ISDN-TK-Anlagen Serie K2000i
K210isdn
K110
K106

KEIL
TELECOM

Belegungsplan für das
PC-Phone-Anschlusskabel

TAE-Anschlußkabel PC-Phone (3m) auf die Kontaktseite gesehen (contact view)

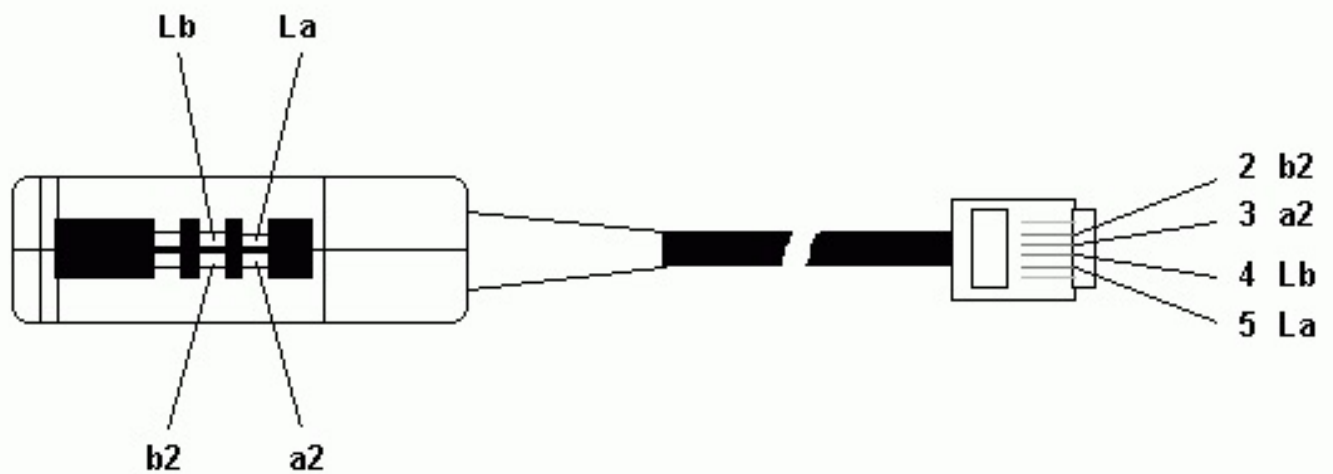
Beim Austausch des TAE-Anschlusskabels für den Adapter PC-Phone ist die Belegung zu überprüfen und gegebenenfalls zu ändern.

So wird die Änderung durchgeführt:

- den TAE-Stecker an der Kabeltülle mit einem Schraubendreher aufklappen
- die Kontakte von Steckkörper nach vorne herschieben
- die Kontakte in der richtigen Reihenfolge wieder aufschieben
- Steckkörper in das TAE-Gehäuse wieder einlegen und dieses zuschnappen.
